Onderwerp Advies gewijzigde informatie bij aanvraag  
omgevingsvergunning bouw

Uw opdracht betreft het beoordelen op brandveiligheidsaspecten van de gewijzigde informatie bij de aanvraag omgevingsvergunning voor de nieuwbouw van een hotel aan de Klaprozenweg 59 te Amsterdam.

Onderwerp Aanvullend advies

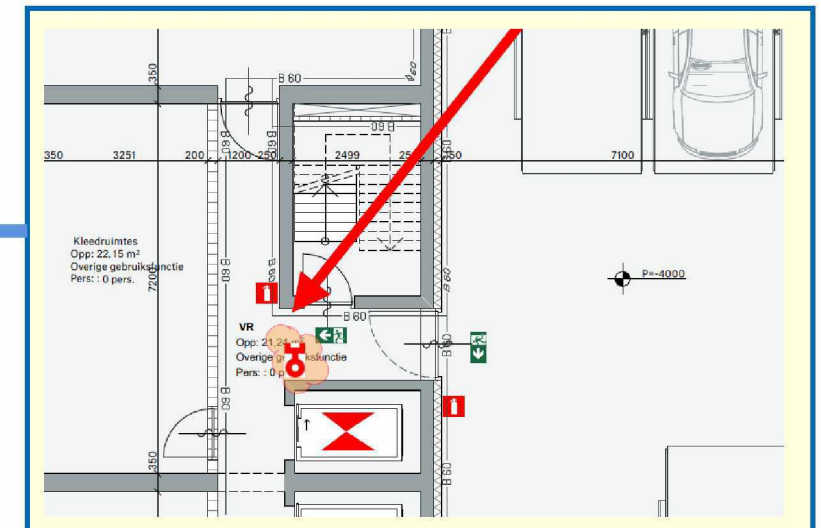
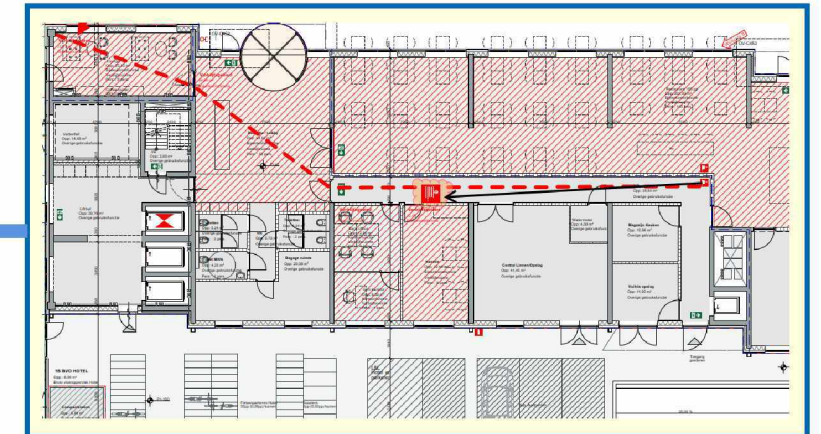
De brandslanghaspel(s) (bsh) op de begane grond geeft geen volledige dekking. Bij de lounge in de noordhoek van het gebouw ligt de verste hoek meer dan 35 meter (max. 30 m slanglengte + 5 m worp) van de bsh af. Zie ook onze aantekening op de tekening in de bijlage.

DGMR: (2): Advies is om haspel te verschuiven naast de deur van de personeelskantine, zie locatie -->

Er wordt daarmee voldaan aan de NEN EN 4001 zoals de brandweer (aanvullend) wenst, zie punt 4.

Haspel restaurant niet verschuiven. Die willen we graag achter de bar.

Zie voor locatie ons rapport of figuur -->
